グライナー・ジャパン

## 金型変更のお知らせ (改訂版)

対象製品：ポリスチレン (PS) 製ローラーボトル

該当製品 680058, 680060

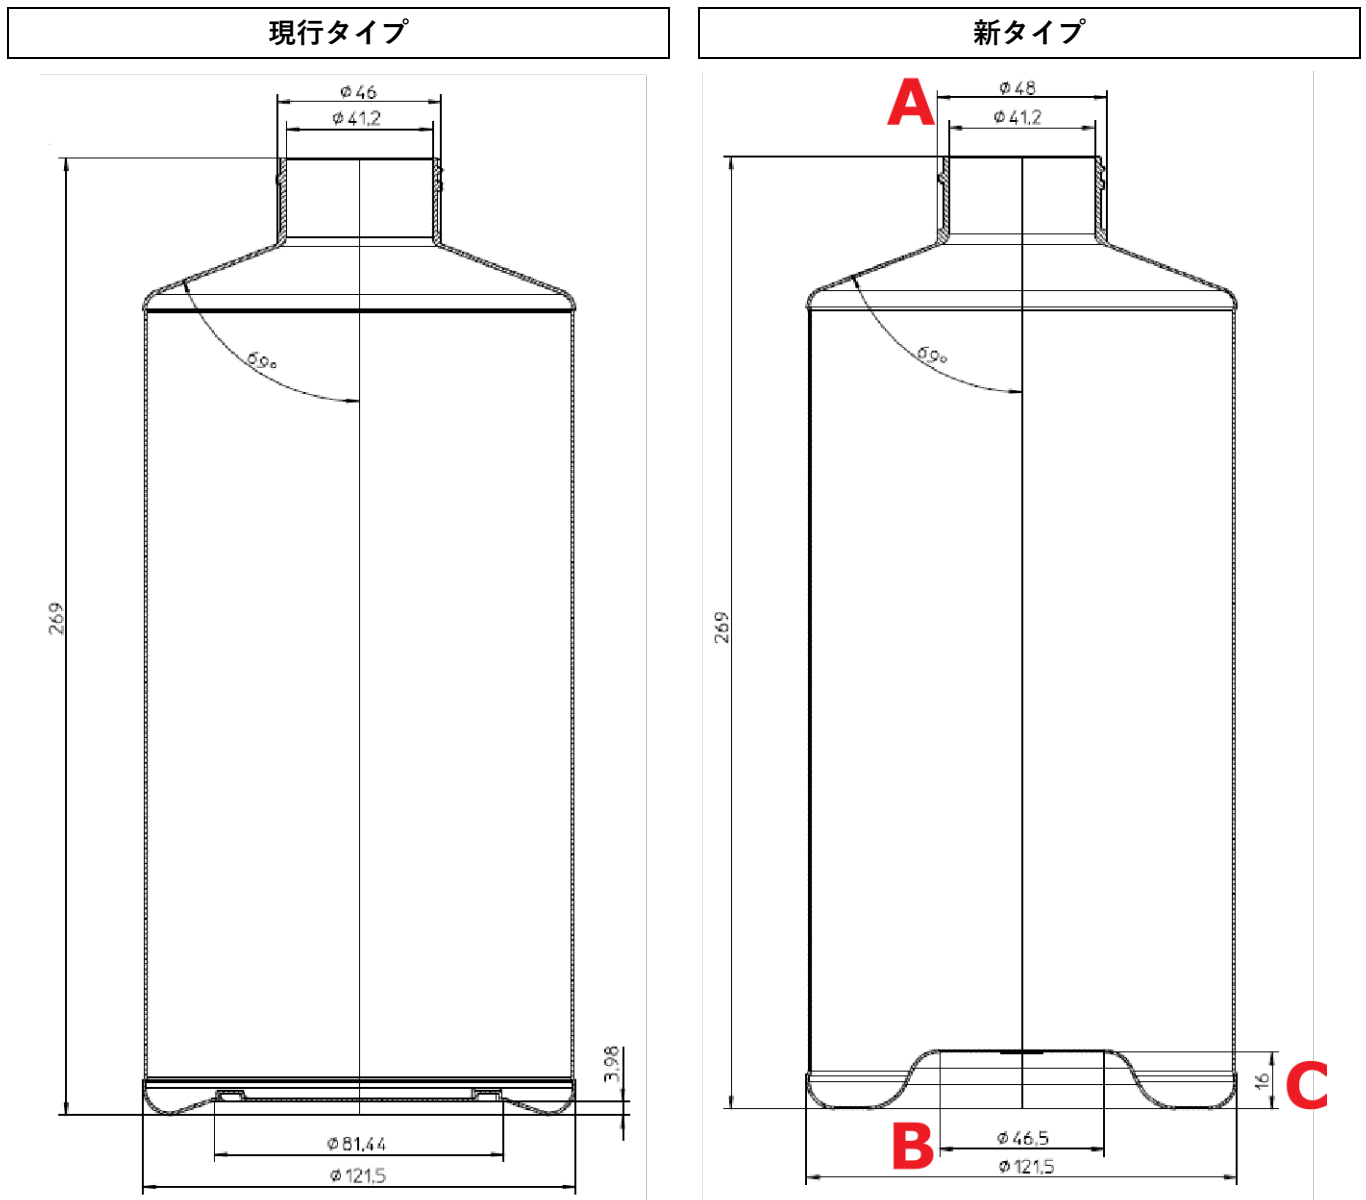
変更点	A 開口部の外径	現行タイプ	46 mm	新タイプ	48 mm
	B 底面フラット部分の直径	現行タイプ	81.44 mm	新タイプ	46.5 mm
	C 底面の持ち上げ高さ	現行タイプ	3.98 mm	新タイプ	16 mm

該当製品 681070, 681072

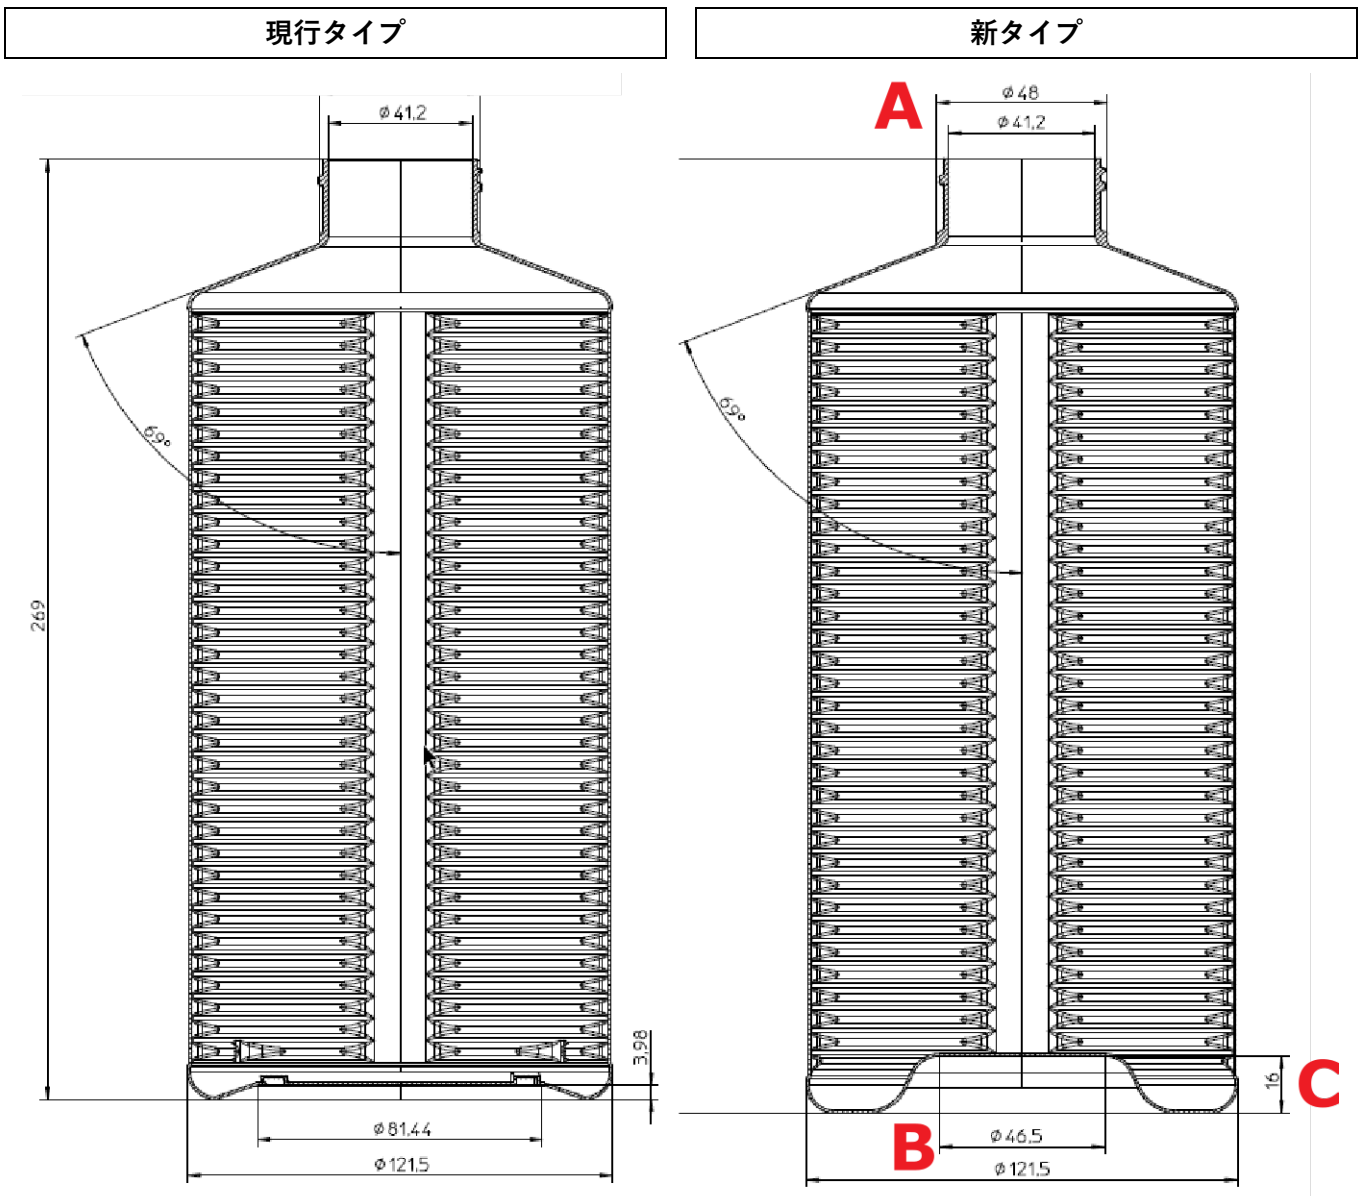
変更点	A 開口部の外径	現行タイプ	46 mm	新タイプ	48 mm
	B 底面フラット部分の直径	現行タイプ	81.44 mm	新タイプ	46.5 mm
	C 底面の持ち上げ高さ	現行タイプ	3.98 mm	新タイプ	16 mm
